東京測定器材株式会社

第一電子工業株式会社(DDK)EBシリーズコネクタ生産中止によるコネクタ変更のご案内

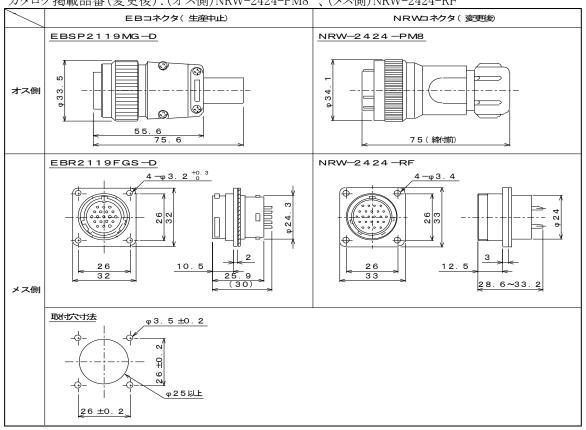
【変更理由】第一電子工業株式会社(DDK)から、EBシリーズコネクタの生産中止の案内がありました。 生産中止の理由は生産設備の老朽化、及び生産数量の減少のためです。

【変更内容】変更後のコネクタとして、株式会社七星科学研究所の防水コネクタNRWシリーズを選定いたしました。 現行品(DDK)と取付の互換性はありませんが、メス側コネクタの取付穴寸法は同一です。 カタログ掲載品番(変更後):(オス側)NRW-2424-PM8 、(メス側)NRW-2424-RF

【変更時期】2019年4月ご注文分(弊社受注分)から変更になります。株式会社七星科学研究所のコネクタの納期が発注後約5カ月かかるため、貴社におかれましても、メスコネクタの先行発注をお願いいたします。
